## 改善箇所説明図

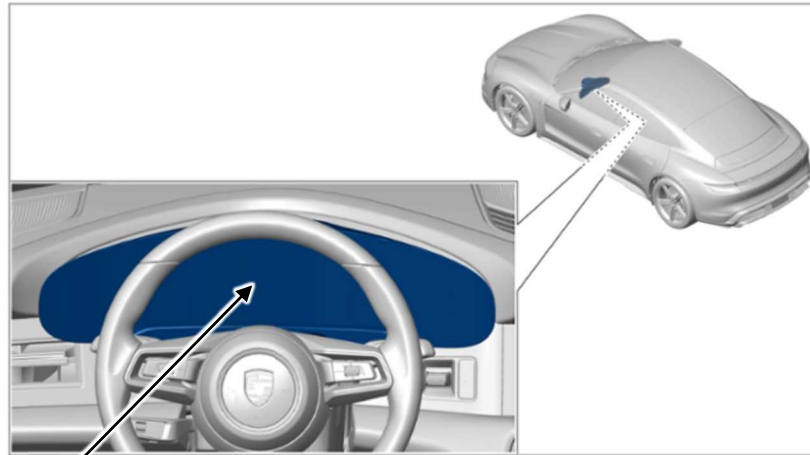
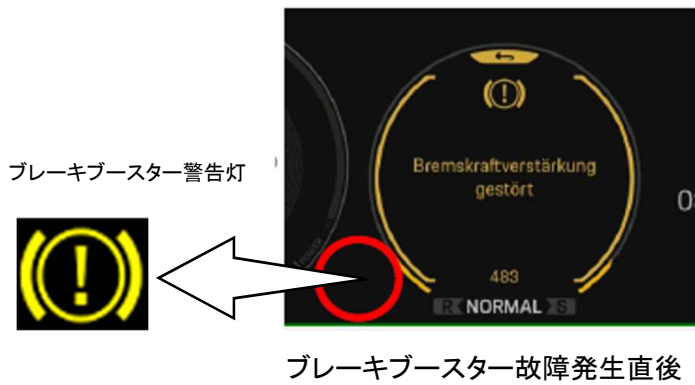
基準不適合発生箇所

インストルメントクラスタ

ブレーキブースター警告装置において、インストルメントクラスタのプログラムが不適切なため、ブレーキブースターの故障時に警告灯が点灯せず、警告メッセージ確認後には誤った警告灯が点灯し、保安基準に適合しないおそれがある。

全車両、インストルメントクラスタを対策プログラムに書き換える。

識別： 改善済車両には車台番号打刻7桁目の下に黄色ペイントを塗布する。
